240527-1

Катюша M240

Различия в промежуточной плате IF133
и недокументированные ошибки (только для инженеров)

1. Промежуточная плата IF133

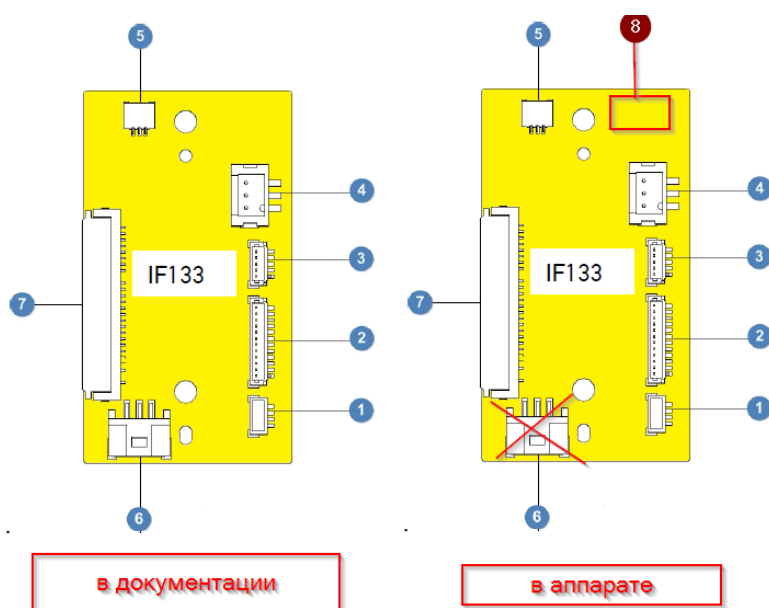
Промежуточная плата, описанная в мануале, отличается от платы, стоящей в аппарате:

1	Датчик подачи бумаги основного лотка
2	Датчик регистрации и датчик устранения перекоса
3	Датчик дуплекса
4	Датчик подачи бумаги МФЛ
5	Датчик отсутствия бумаги
6	Датчик блока термозакрепления
7	Подключение к системной плате
